玄海原子力発電所3号炉、4号炉審査資料

玄海原子力発電所3号炉及び4号炉

標準応答スペクトルを考慮した評価に関する 今後の対応方針及びスケジュール

2022年6月17日
九州電力株式会社

◆地盤減衰

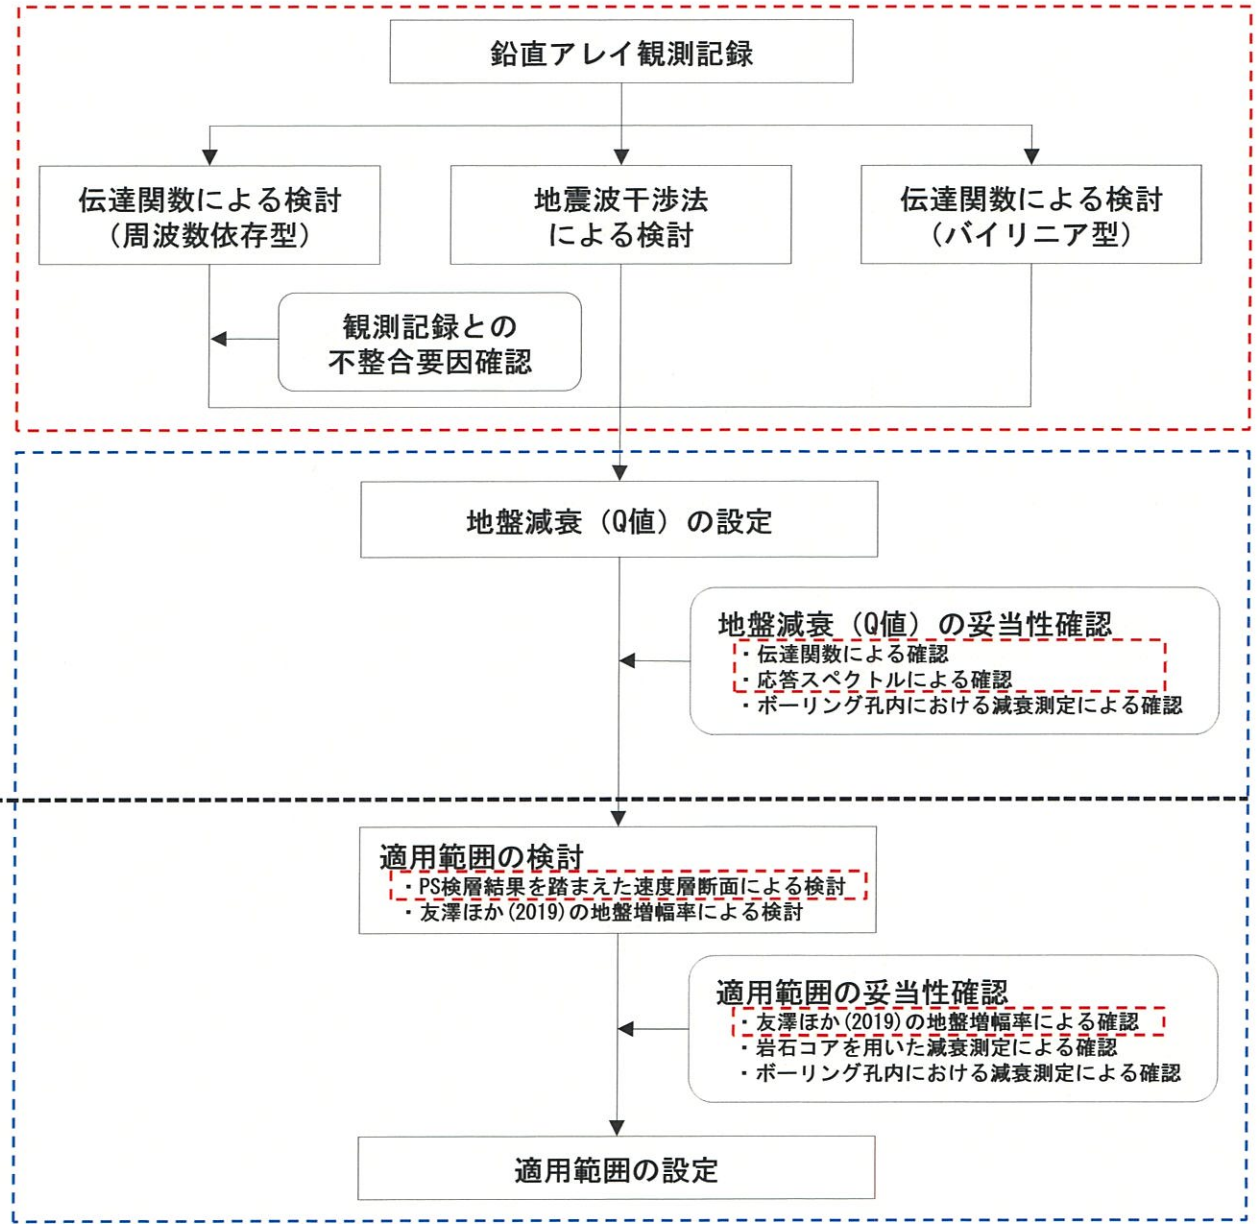
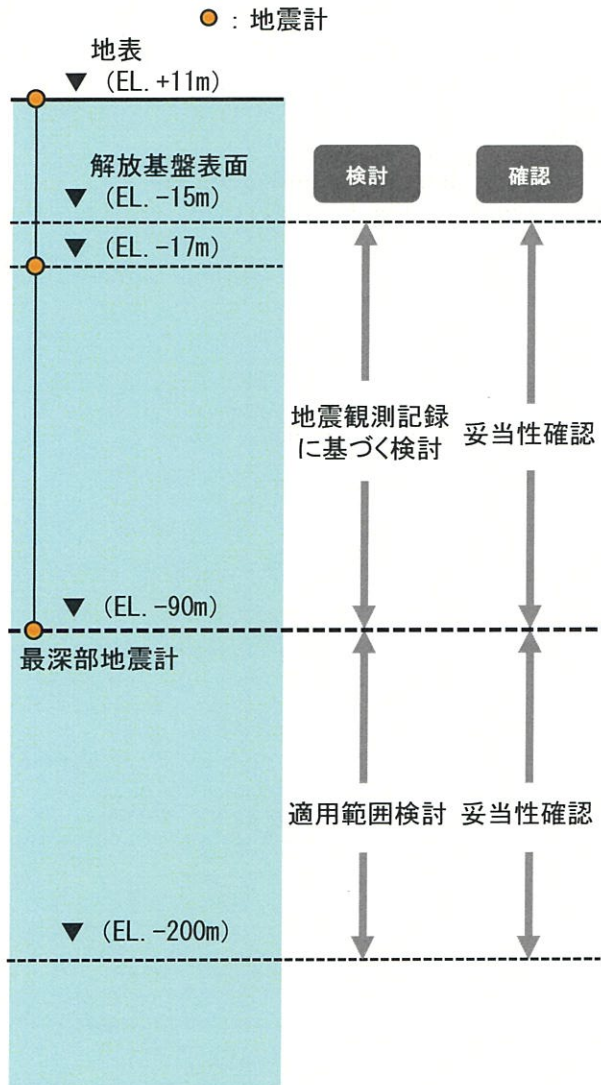
【コメントNo.2】

新たに設定した地下構造モデルについて、以下を踏まえ、地盤減衰の設定の考え方、根拠を明確にし、説明すること。

- ①15Hz程度までの範囲で評価した地盤減衰の高周波数帯への適用性
- ②地震観測記録が得られていない深さにおける地盤減衰の設定
- ③地盤減衰の不確かさの考え方

- ・①について、解放基盤表面(EL.-15m)から最深部地震計(EL.-90m)までの範囲について、蓄積された地震観測記録を用い、複数の手法により地盤減衰(Q値)を検討。15Hz程度までの範囲で評価した地盤減衰の高周波数帯への適用性について、地盤減衰(Q値)の高周波数帯における上限値に関する知見等を基に検討。(第1049回審査会合にて説明)
- ・②について、最深部地震計(EL.-90m)以深の地盤減衰(Q値)については、解放基盤表面から最深部地震計までの範囲で設定した地盤減衰(Q値)の適用範囲を検討。
- ・③について、検討した地盤減衰(Q値)に対して、不確かさの考え方を整理し、地盤減衰(Q値)を設定。
- ・更に②③について、解析的な検討に加え、データ拡充を目的とした新たな追加調査による結果に基づく妥当性確認を実施。
 - －EL.-200m程度の範囲で得られた岩石コアを用いた減衰測定結果及びボーリング孔内における減衰測定結果を踏まえた検討により設定した地盤減衰(Q値)の妥当性を確認。
